ZP-3410/25/09

Odpowiedzi na pytania

dot.: postępowania o zamówienie publiczne prowadzonego w trybie przetargu nieograniczonego – „Remont budynku zaplecza sportowego w Żernicy”

BUDYNEK KLUBOWY ŻERNICA
WYKAZ OKIEN - WYMIARY [CM]

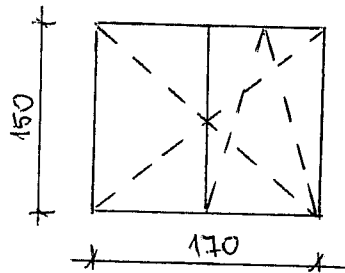
Pytanie 1. Wymiary i ilości drzwi balkonowych i okien?”.

Odpowiedz: Wymiary i ilości okien {cm}

100 x 70	- 1 szt
130 x 120	- 4 szt
170 x 150	- 2 szt
70 x 70	- 4 szt
